Stellungnahme im Rahmen der Öffentlichkeitsbeteiligung zum Entwurf des Bebauungsplans 109 „**Quartier am Bahnhof**“, Fassung vom 10.04.25

**Urbane Siedlungsgebiete in räumlicher Isolation
brauchen Lebensadern
(USIRIS)**

Bürgergemeinschaft „Taufkirchen Am Wald“, stellvertretend

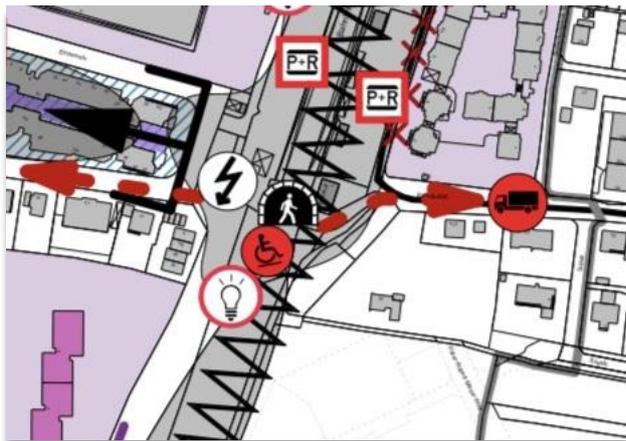
Die Unterführung liegt nicht im *Bebauungsplan 109* grenzt aber unmittelbar an. Eine Neugestaltung im Sinne der ISEK-Studie hätte unmittelbare Auswirkungen auf den *Bebauungsplan*. Auf diese Problematik wird im *Bebauungsplan 109* nicht eingegangen. Vielmehr wird **im *Bebauungsplan* von**

einer **Optimierung** des **Übergangs** gesprochen, die aber **nicht** weiter **spezifiziert** wird. Jedoch kann **interpretiert** werden, dass hiermit u.a. die **Errichtung mehrerer Treppen** links und rechts der Unterführung oder **sehr steiler Abfahrten** gemeint ist. Im Bebauungsplan 109 ist allerdings mehr oder weniger die derzeitige Situation eingezeichnet (Abb.2).

Die **Grünfläche G2** repräsentiert den „Status quo“ der Bahnunterführung und besteht im Wesentlichen aus dem gekrümmt verlaufenden Zugang zum Tunnel und der gesicherten Böschung. Der Weg hat eine Breite von ca. 4m. **Eine Nutzung als „Park“**, wie im Bebauungsplan beschrieben, ist **unmöglich**.

Das geplante Gebäude MK3 wird laut Bebauungsplan 109 direkt vor dem bestehenden Bahnübergang errichtet. Der Fußweg wird nach Norden zum Bahnhofplatz umgeleitet. (Abb.1b, 2b)

Abb.2 a,b: Bebauungsplan 109, Rad-/Fuß-Verkehr: Position 1 ist bezeichnet als „Optimierung Bahnunterführung“; Position 5 als „Option: Brücke über Bahnlinie > zu prüfen“. Abb. 2 rechts zeigt die Planungen zum Rad-/Fußweg-Verkehr im Bereich der Bahnunterführung.

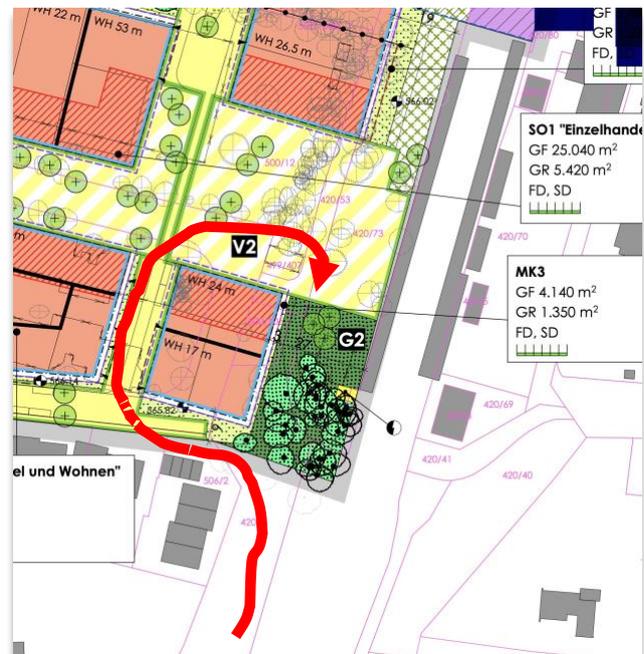
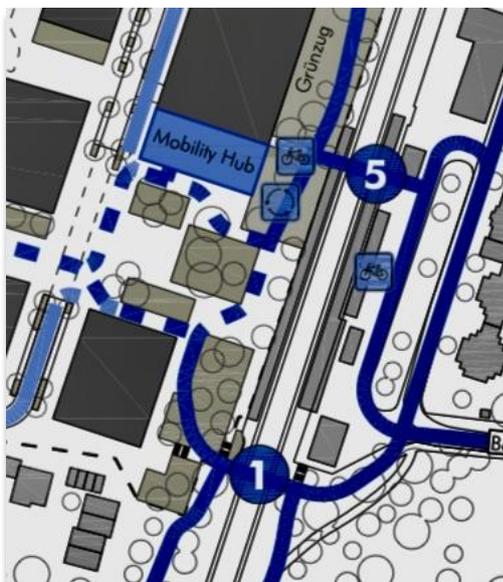
Abb. 2 zeigt die Planungen zum Rad-/Fußweg-Verkehr im Bereich der Bahnunterführung. Position 1 ist beschrieben als „Optimierung Bahnunterführung“. Da der Weg entlang der Bahnlinie vom Süden kommend direkt über die steile Böschung zur Unterführung führt, kann vermutet werden, dass hier die Treppe/Abfahrt errichtet werden soll. Allerdings ist diese Treppe in der als Park bezeichnete Grünfläche G2 nicht berücksichtigt. Ein Zugang zur Unterführung ohne die Nutzung einer Treppe (Kinderwagen, Rollstuhlfahrer, Radfahrer) ist entsprechend Abb. 2b nur möglich, wenn das Gebäude MK3 umfahren wird.

Die Berechnungen der **Grünflächenanteile** mit der Berücksichtigung aller **notwendigen Treppen** und Wege im Park G2 dürfte sich **deutlich reduzieren**. Die Beschreibung „*Die öffentliche Grünfläche G2 gem. Ziff. A7.1. Wege bis max. 250qm zulässig*“ kann zur Berechnung der Grünflächenanteile von G2 nicht herangezogen werden. Die im Bebauungsplan **ausgewiesenen Grünflächen** sind entsprechend **zu korrigieren**.

Abb.4: Quelle: Verkehrsuntersuchung zum Quartier am Bahnhof, Anlage 2.3, „Entwurf Erschließungskonzept Rad-/Fuß-Verkehr“, Markierung 2

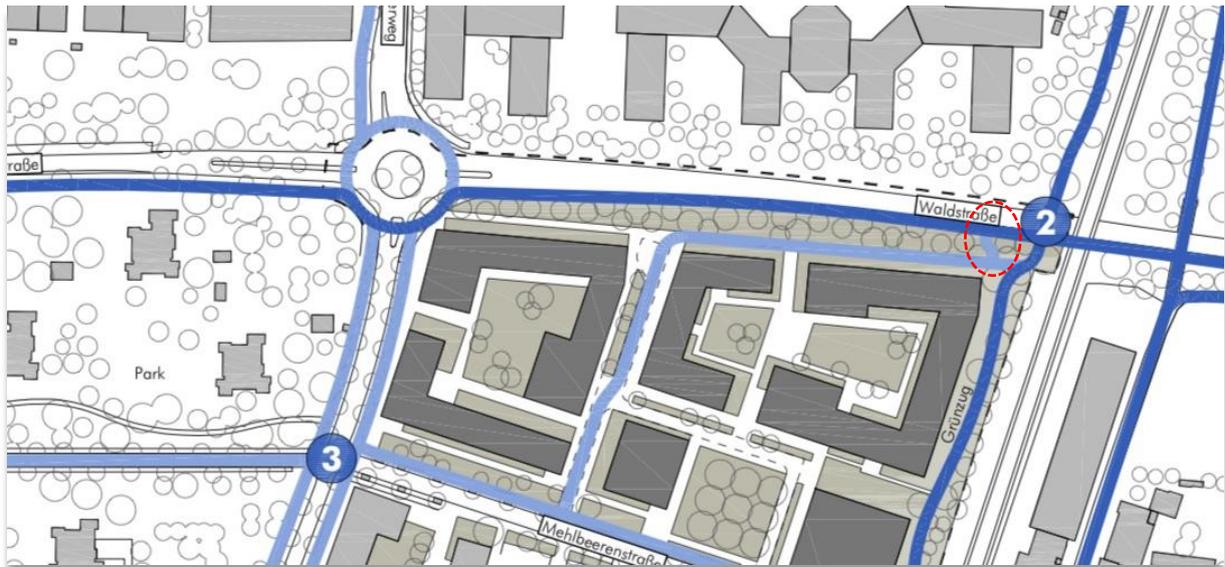
Entsprechend der Abbildung 4 ist für Markierung 2 in der Legende zu lesen „*Option: Herstellung Straßenüberführung/Brücke für Fußgänger und Radfahrer ...*“. Wird diese Überführung nicht gebaut, kann das neu gebaute Quartier für Radfahrer in Nord-Südrichtung nur über den Kreisverkehr Lindenring/Waldstr. abgewickelt werden. Alternativ kann evt. eine Verbindung zum Fahrradweg entlang der Waldstr. geschaffen werden. Allerdings ist **unklar, wie der Radverkehr** aufgrund der Böschung zur Überwindung des Höhenunterschieds zwischen **Waldstr. und Grünzug geleitet** wird. In

Abbildung 4 kann eine Abfahrt vom Grünzug zur Waldstr. als blauer Strich identifiziert werden (roter Kringel) allerdings ist dies im Bebauungsplan nicht dargestellt. Die **Errichtung** einer Abfahrt zur Waldstr. oder **einer Überquerung**, die **auch für Radfahrer** nutzbar ist, **generiert** aufgrund der zulässigen Steigung (max.6%) und der notwendigen Breite einen **erheblichen Platzbedarf**. Eine Errichtung würde die **ausgewiesenen Grünflächen erheblich reduzieren**. U.U. müsste der Grünzug entlang der Bahnlinie oder der Waldstr. sogar deutlich verbreitert werden. Daher ist es erforderlich alle für ein **durchgängiges Radnetz** notwendigen Wege, Tunnel und Brücken ordentlich **im Vorfeld zu planen** und in den Berechnungen adäquat einfließen zu lassen. Zudem **fällt auf**, dass **einige Fuß- und Radwege im Grünflächenplan nicht durchgängig eingezeichnet** sind (siehe Abb. 6). Dies **sollte begründet werden** und die **Auswirkungen auf** die Berechnung der **Grünflächen dargelegt** werden.

Abb.5 a, b: Bild aus *Bebauungsplan 109/ Begründung, S.25* und rechts, *Verkehrsuntersuchung zum „Quartier am Bahnhof“*, Anlage 2.3, Markierung 5 als „Option: Brücke über Bahnlinie > zu prüfen“.

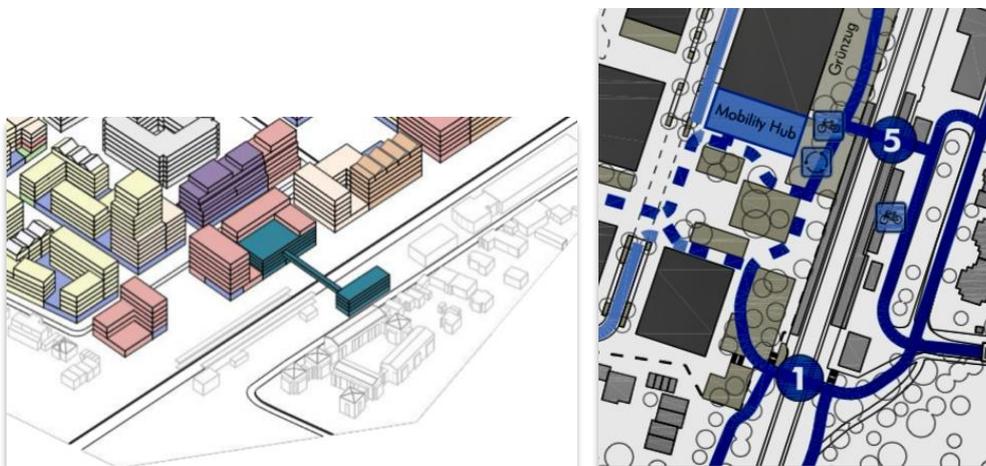
Anhand der Zeichnungen muss davon ausgegangen werden, dass die Brücke nur für Fußgänger geplant ist (Abb.5), um die Anbindung des Mobilty Hubs als P&R System zu verbessern. Hier sollte unbedingt geklärt werden, ob die Brücke auch durch Personen mit Kinderwagen, Fahrradfahrer, Rollstuhlfahrer genutzt werden kann. Auch hier gilt, dass der Platzbedarf für eine **Brücke mit einem guten ebenerdigen Zugang für alle Verkehrsteilnehmer** die **Grünflächenanteile nochmals deutlich reduzieren** würde. Durch die Anbindung der Brücke an den Mobilty Hub wird dies vermieden.

Einige Brücken werden optional in den Bebauungsplan aufgenommen. Daher sollten folgerichtig auch die Grünflächenanteile mit und ohne Brückenanteil ausgewiesen werden.

Eine weitsichtige, großzügig angelegte Querverbindung, um die beiden Ortsteile in Ost-Westrichtung zu verbinden, wie in ISEK gefordert, ist nicht vorgesehen. Die Verbindung des aufwendig geplanten „Quartier am Bahnhof“ in Ost-West Richtung soll durch die bestehende Bahnunterführung erfolgen. Die optional geplante Überführung erscheint aufgrund ihrer Größe und Anbindung ans Quartier als substantielle Querverbindung für Rad, Kinderwagen, Rollstuhl ungeeignet. Dies bewirkt, dass das Quartier in Ostrichtung „abgeschottet“ wird. Das in der ISEK-Studie herausgearbeitete Konfliktpotential bleibt bestehen.
